RI.7013.2.2023

Zawiadomienie

Zgodnie z art. 284 ust. 2 ustawy z 11 września 2019 r. - Prawo zamówień publicznych (Dz.U. z 2022 r., poz. 1710) Miasto Grajewo informuje, iż w związku z ogłoszonym w trybie podstawowym bez negocjacji postępowaniem o udzielenie zamówienia pn.: „**Rozbudowa cmentarza komunalnego w Grajewie**” wpłynęły do Zamawiającego zapytania o następującej treści:

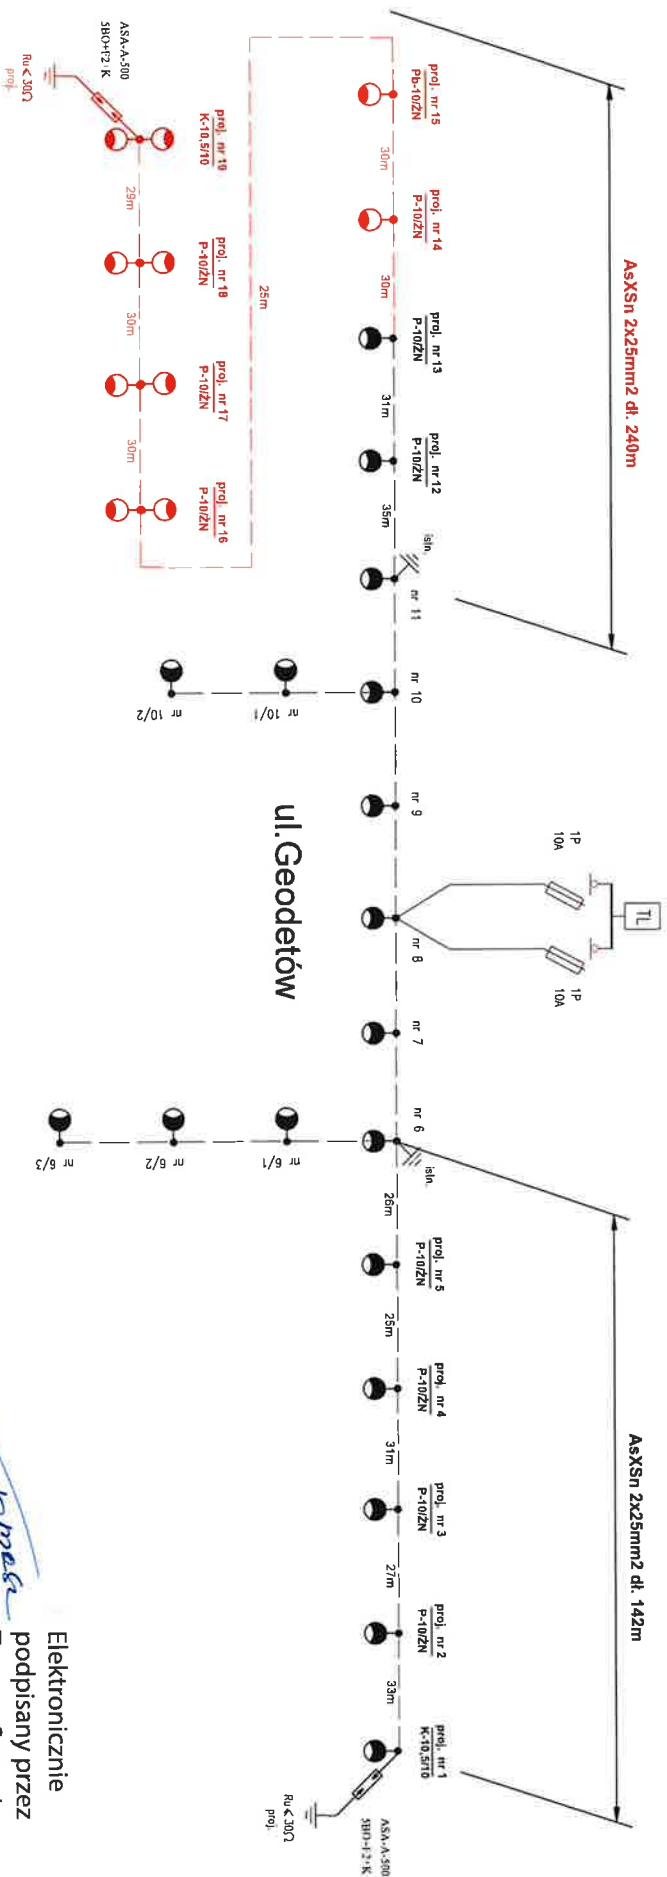
2. Na rys.1.2 projektu wykonawczego drogi _Etap II występuje zieleń(szpалery drzew) - czy należy to do zakresu wykonania?
- 3.Schemat ideowy sieci oświetlenia ul.Geodetów przedstawia 13 szt słupów oświetleniowych linii napowietrznej a Przedmiar dział 9 pkt.91 i 99 wskazuje 10 szt, Proszę o wyjaśnienie ile szt?

1. W związku ze zgodą Jednostki projektowej przedmiot zamówienia obejmuje wykonanie nawierzchni drogowych z kostki betonowej gr. 8cm. Pozostałe elementy konstrukcyjne pozostają bez zmian.
2. Przedmiot zamówienia nie obejmuje wykonania/nasadzenia drzew. Na terenach przeznaczonych pod zieleń należy wykonać zasianie trawy.
3. Zgodnie z Rozdz. III SWZ „Opis przedmiotu zamówienia” należy wykonać oświetlenie parkingu od ul. Geodetów – 6 słupów oświetleniowych wraz z wysięgnikami (w tym 4 wysięgniki dwuramienne) i oprawami o mocy 20W kompatybilnymi z miejskim systemem oświetlenia ulicznego (10szt). Schemat oświetlenia w załączeniu.
4. Zgodnie z przekrojem konstrukcyjnym parkingu przy ul.Geodetów (rys. 2.3 projektu branży drogowej) należy wykonać chodnik z kostki brukowej gr. 6 cm na podsypce cementowo-piaskowej o szerokości 1,5 m.
5. Przedmiot zamówienia nie obejmuje budowy kolumbariów.
